OGGETTO: ECOTECH S.r.l. -Istanza di Autorizzazione Unica per la gestione di un impianto di smaltimento e recupero rifiuti ai sensi dell'art. 208 del D.Lgs. n. 152/06 nel Comune di Corropoli in Via Centurati n. 40.
Valutazione Tecnica di competenza

Valutazioni tecniche

Fig. 2 _ Planimetria da Autorizzare

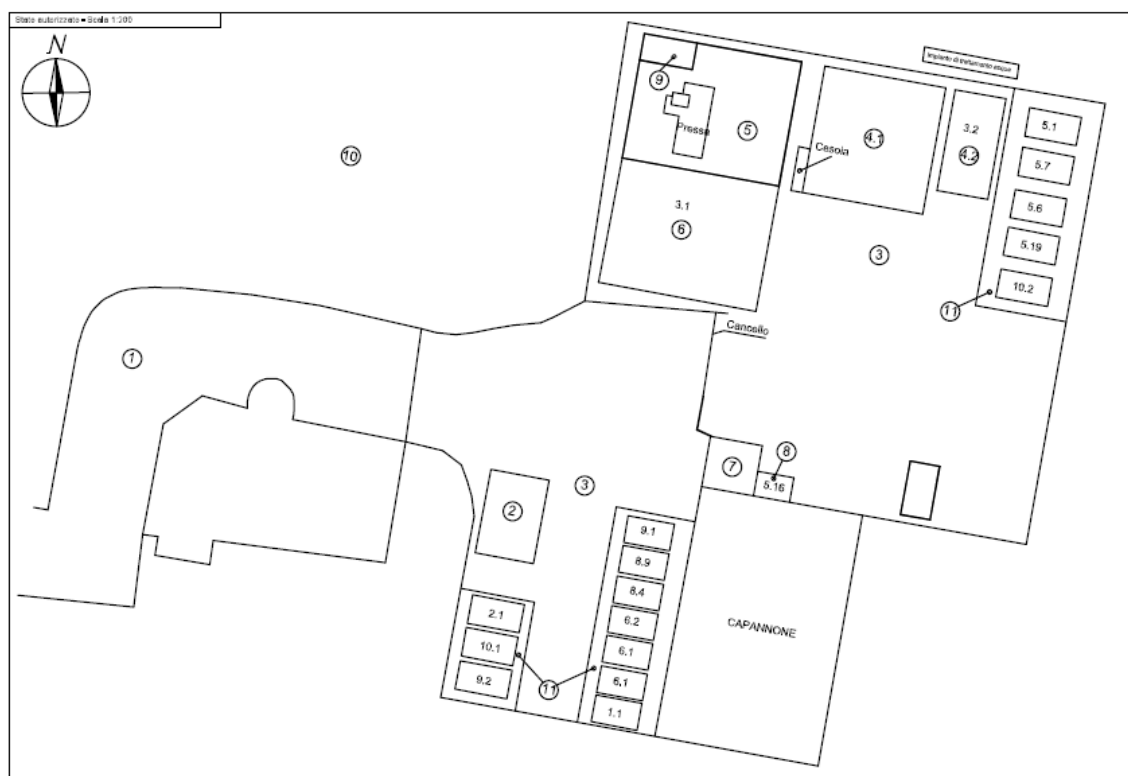
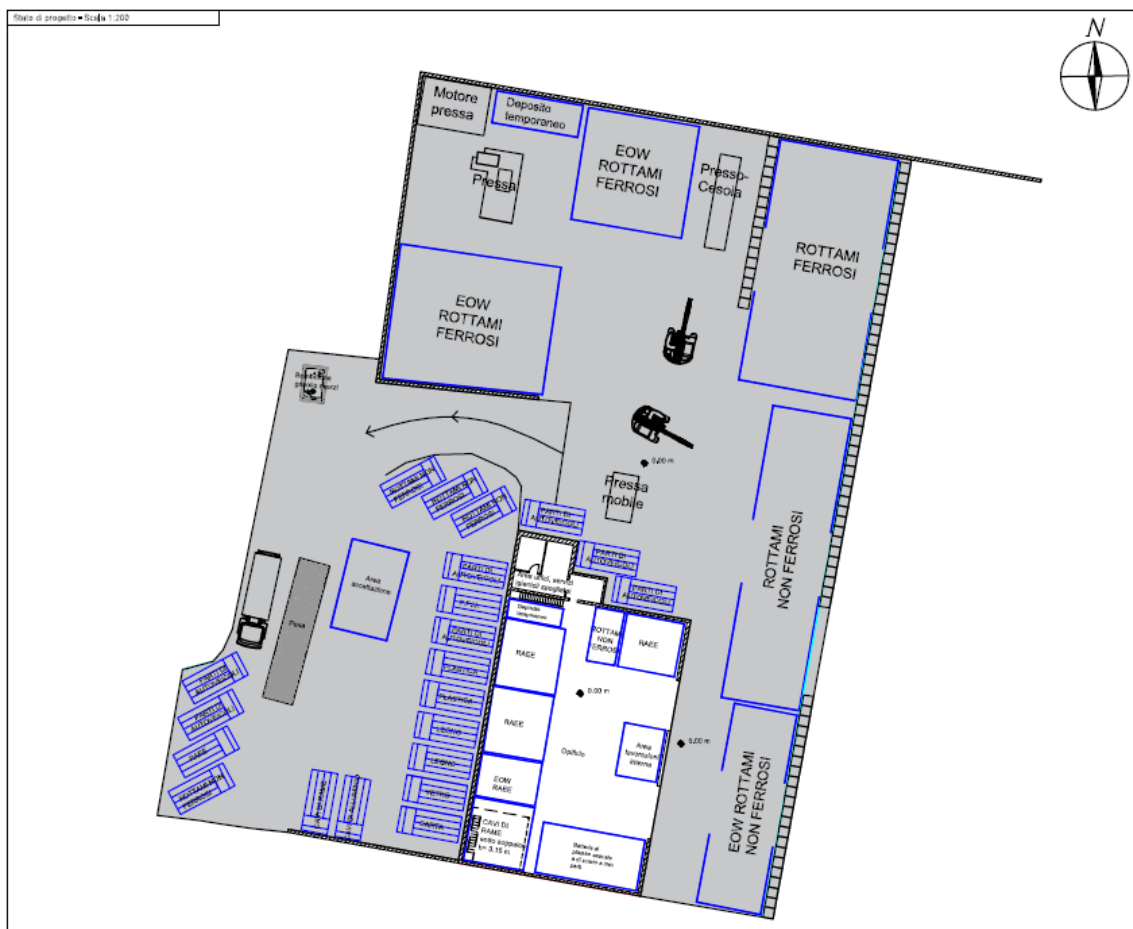
Con l'istanza di modifica presentata, la Ecotech richiede di incrementare la superficie esterna autorizzata da 2700 mq a 3400 mq, completamente impermeabilizzata e di inserire un opificio industriale, per la messa in riserva ed il recupero di rifiuti.

Si riportano di seguito la planimetria gestione rifiuti autorizzata (Fig. 1) e la planimetria relativa alla gestione dei rifiuti da autorizzare (Fig. 2) riportate rispettivamente a pag. 70 e 73 della relazione tecnica, con l'indicazione delle aree utilizzate per lo stoccaggio.

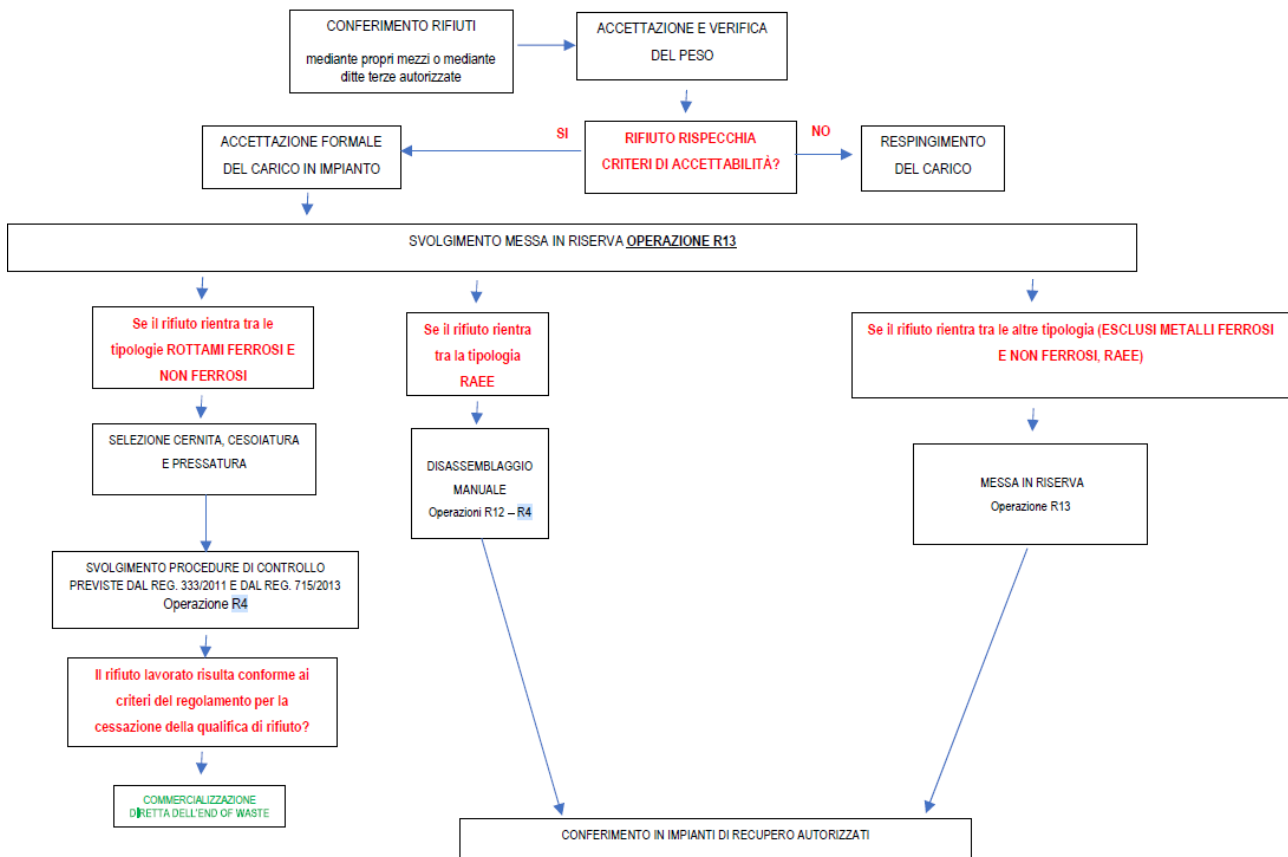
La ditta nell'elencare le operazioni di recupero, non menziona l'operazione R12, successivamente richiamata nella descrizione di recupero dei RAEE, quadro sinottico e diagramma di flusso, riportati pag. 81 della stessa relazione tecnica. A tal riguardo la stessa Ditta, nella nota di trasmissione della documentazione integrativa, acquisita al Prot. ARTA al n. 31754 del 12/08/24, dichiara che *"seppur nel dubbio, come da indicazioni suggerite dagli Enti tecnici competenti presenti in sede di conferenza dei servizi, è stata inserita l'operazione di recupero R12 per il gruppo di rifiuti RAEE"*.

In merito a quanto precede, si fa presente che le operazioni preliminari al recupero, previste dall'operazione R12, descritte nella nota (7) *_Allegato C – D.Lgs. 3 Aprile 2006, n. 152_* di seguito riportato, sono già ricomprese nell'operazione di recupero R4.

Di seguito si propone il diagramma di flusso delle tipologie di rifiuti di cui la ditta richiede autorizzazione:

In riferimento all'introduzione dell'operazione R12, inizialmente non prevista nell'istanza, si fa presente che le operazioni preliminari al recupero nel trattamento RAEE, come descritte nella nota (7) *Allegato C – D.Lgs. 3 Aprile 2006, n. 152*, a parere dello scrivente, sono già ricomprese nell'operazione di recupero R4.

Planimetria gestione acque

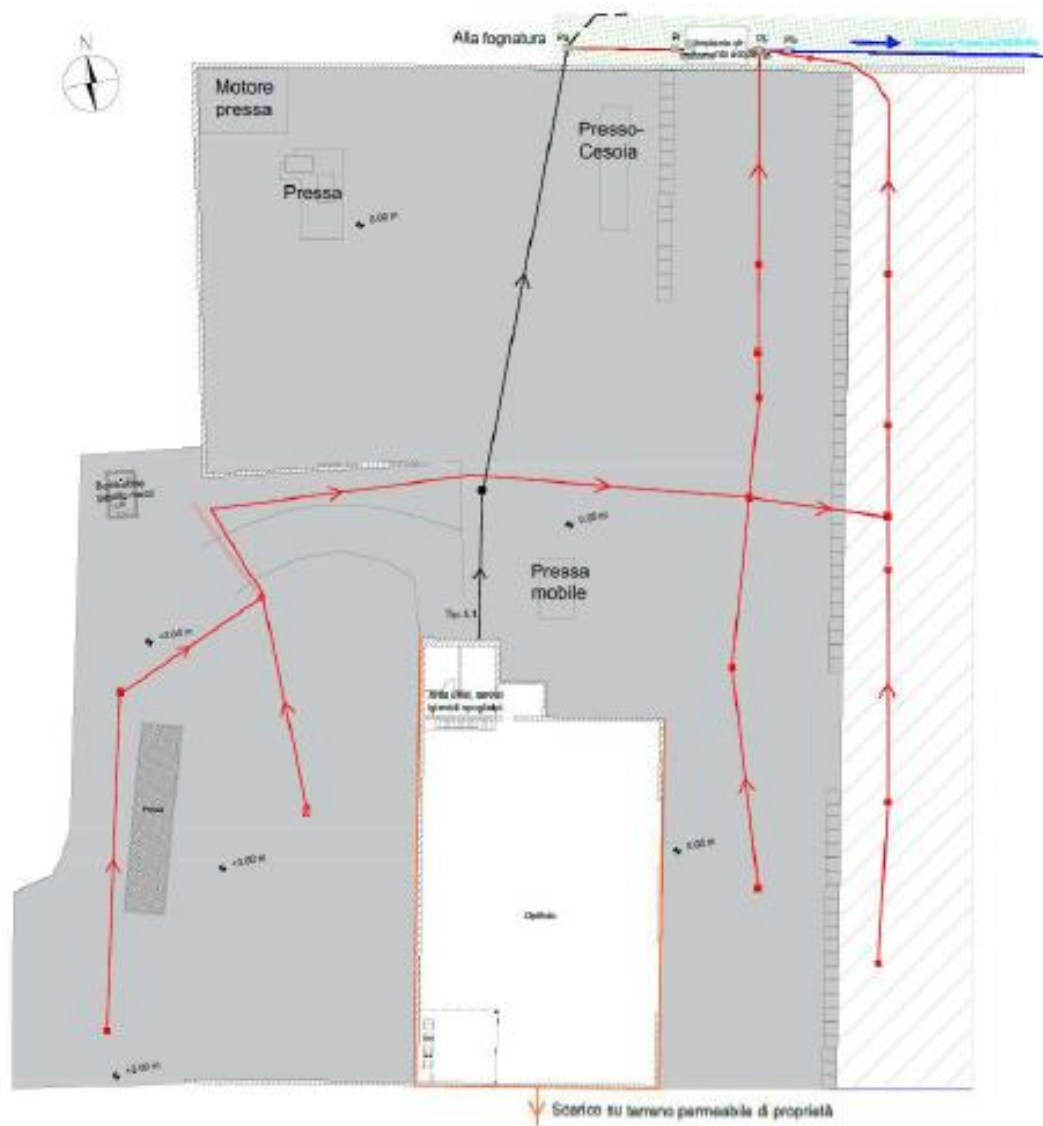
In merito alla nuova configurazione dell'ampliamento in cui la superficie scoperta risulta essere di 3.400 mq e la superficie coperta pavimentata di circa 540 mq la ditta dichiara quanto segue:

“le acque meteoriche di cui alla superficie coperta saranno dotate di linea separata, per cui confluiranno nel sistema di gronde e successivamente saranno convogliate su terreno permeabile in locazione alla ditta Ecotech S.r.l.”

La superficie utilizzata per il calcolo del volume di prima pioggia considerata, ammonta dunque a circa 3.400 mq; moltiplicando tale superficie per i primi 4 mm in caduta sull'area scolante, il volume minimo necessario per l'accumulo delle acque di prima pioggia risulterà di circa 13.6 mc.

Visto l'aumento delle superfici scolanti la ditta provvederà ad installare un nuovo impianto di trattamento in linea con le superfici richieste.

A tal proposito la Ditta propone di installare un impianto di trattamento IPP A 24000 AS della Ditta Starplast S.r.l. della capacità di 25,2 mc sovradimensionato rispetto al fabbisogno attuale, in vista di eventuali futuri ampliamenti. La Ditta dichiara che in questa fase l'impianto sarà tarato per un volume di stoccaggio e successivo trattamento pari a 13,6 mc (ottenuto dal prodotto della superficie pari 3.400 mq per 0,004 m).
